立法會工務小組委員會
2015年3月18日的會議

81TI－屏山橋昌路東公共運輸交匯處及相關工程

補充資料

構思圖
Artist's Impression
Drawing

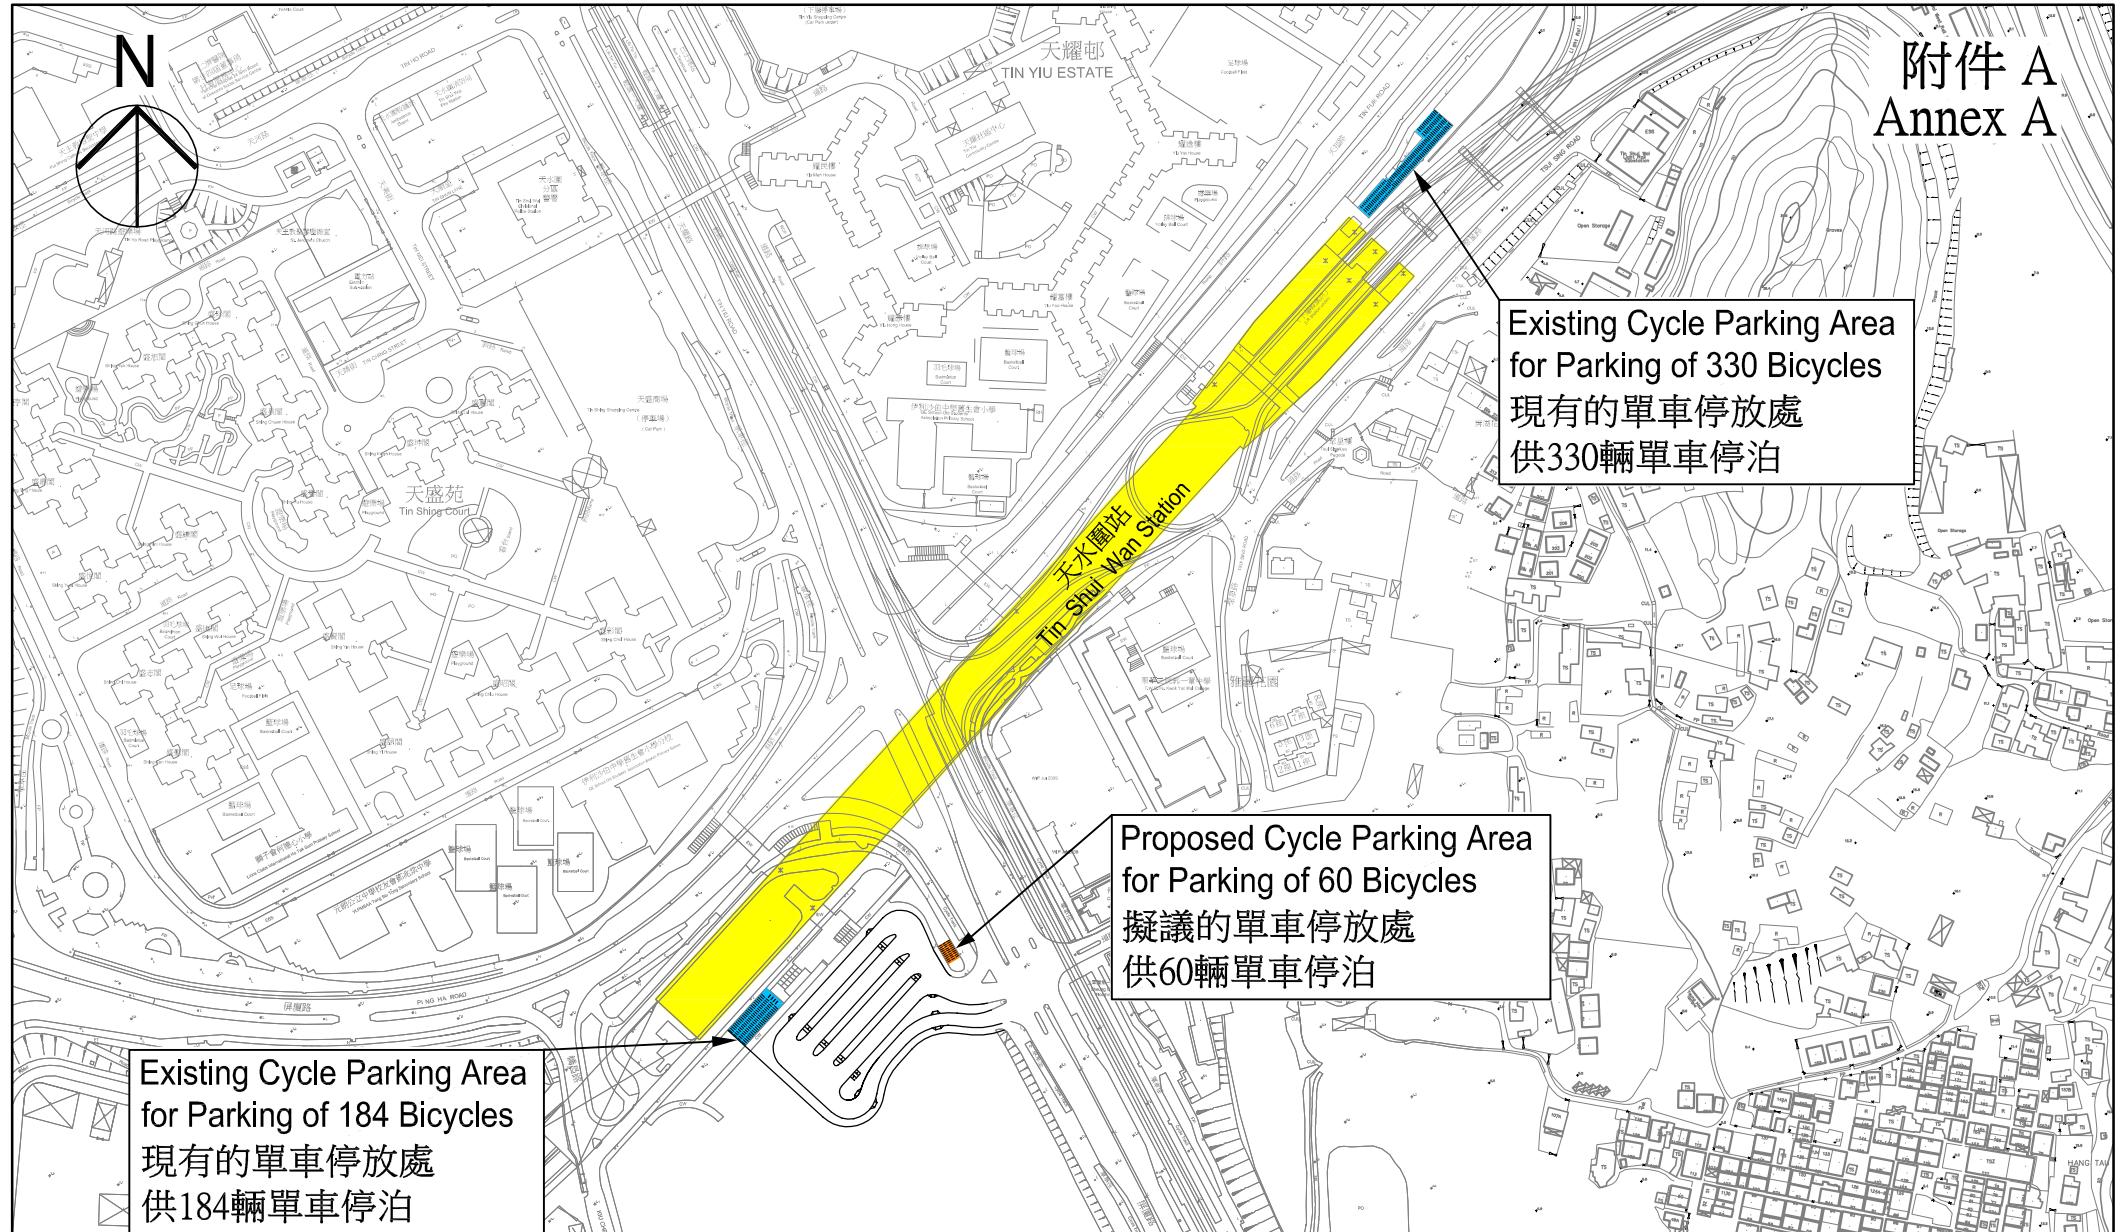
- (c) 就政府指出相關政府部門將會在財務委員會前，檢視擬議單車停放處的造價，及是否能夠在該處提供額外停泊空間。請提供檢視結果的資料及怎樣將該結果納入項目建議中；
- (d) 擬議單車停放處的有關管理計劃(以及是那政府部門負責管理和實施單車停泊管理措施)，以確保有效地運用該設施；
- (e) 在擬議交匯處地盤附近，有否提供單車停泊設施予公眾人士使用。如有，請提供設施的位置，與擬議交匯處的距離，及在每一位置所提供之停泊車位的數目；
- (f) 政府指出擬議工程的每年經常開支的需要，將會涉及部門包括路政署及康樂及文化事務署。請提供擬議 500 萬元數額的分項數字；
- (g) 政府在擬議項目中所採取的節能措施細節；
- (h) 政府會在財務委員會前，檢視擬議跨過屏夏路行人天橋的設計(包括在行人天橋頂部增加綠化設施，及在不會影響光線滲透和空氣流通的情況下，在行人天橋兩側的適當位置，提供設施以展示政府宣傳資料及公開比賽中獲獎的設計)。請提供檢示結果及怎樣將結果納入項目建議中。

- (f) 每年所預算的 500 萬元經常性開支，當中包括付予路政署在交匯處及行人天橋所需的電費、維修及保養費用；以及付予康樂及文化事務署所需的園境工作和灌溉系統的保養費用。分項數字載於附件 C。
- (g) 我們已在擬議項目的設計中，包括交匯處、行人天橋和升降機樓，採用了自然採光和通風的節能措施。此外，其他已採用的節能裝置如下—
- (i) 在行人天橋，升降機樓及升降機採用 T5 螢光管節能照明裝置；
 - (ii) 在升降機樓採用部分遮陽式設計；及
 - (iii) 在升降機停止運作期間，照明及通風裝置將會自動關閉。
- (h) 在項目的規劃和設計階段，我們已經與相關政府部門和《橋樑及有關建築物外觀諮詢委員會》審視擬議行人天橋的功能和外觀。
因應議員的建議，我們已檢討和優化擬議行人天橋的設計如下—
- (i) 於行人天橋兩旁將額外加設花槽，加強綠化效果；及
 - (ii) 於行人天橋適當的位置預設裝置以展示活動及政府宣傳資料。

已優化設計的構思圖載於附件 D。

行人天橋需橫跨屏廈路，其淨跨度為 65 米，所以在這長跨度的行人天橋頂部增加綠化設施不僅提高建築成本及維修費用。此外，因應行人天橋頂部的維修工作在進行時對天橋下的道路使用者構成潛在的安全問題，經常性開支會相應增加。
